Oggetto: **[ID_VIP: 6290] Procedura di Verifica di assoggettabilità a VIA, ai sensi dell'art.19 del D. Lgs. 152/2006, relativa al progetto "Rifacimento Gasdotti rete di Casalbordino e opere connesse". Proponente: Snam Rete Gas S.p.A.**

Osservazioni della Direzione generale ABAP del Ministero della cultura

Fig. 1 - Inquadramento degli interventi su foto aerea: in rosso le opere in progetto ed in verde quelle da dismettere. (cfr. "Studio Preliminare Ambientale", file: 20400-RT-SIA-001_r2 , p.10)

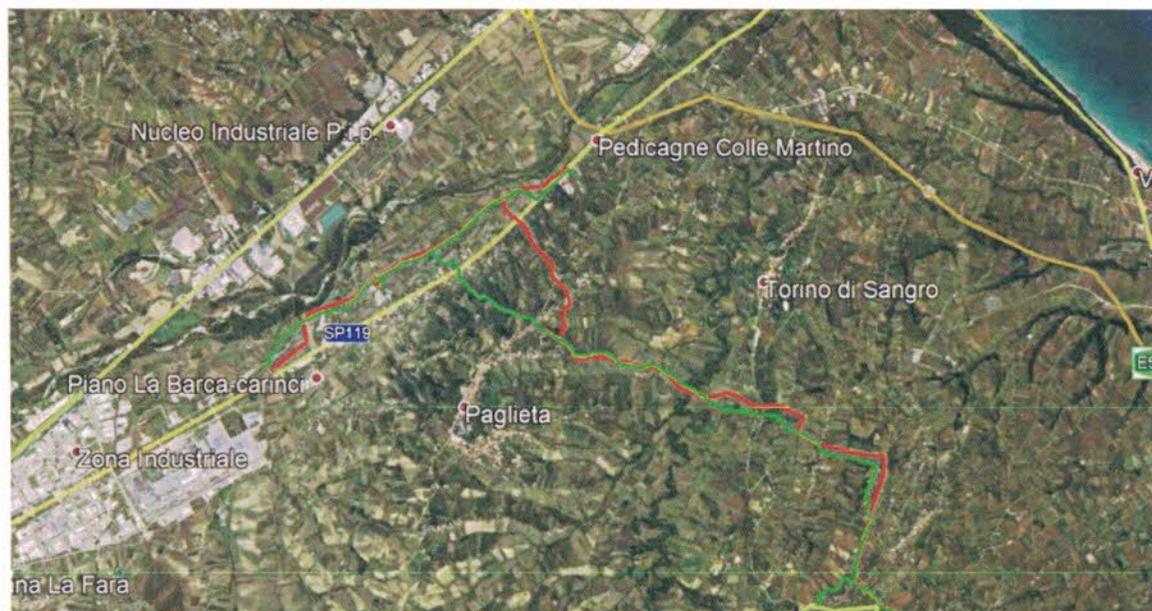
Considerato che l'intervento in argomento (cfr. Fig. 1) interessa i Comuni di Paglieta, Torino di Sangro, Villalfonsina e Casalbordino interamente nella Provincia di Chieti, e riguarda il rifacimento dei metanodotti della rete di Casalbordino (CH) e delle opere connesse per una lunghezza complessiva di 15.466 m e la realizzazione di n. 6 nuovi punti di linea; e prevede, inoltre, la dismissione e rimozione dei metanodotti per una lunghezza di 16.500 m, e la dismissione di n. 12 punti di linea esistenti;
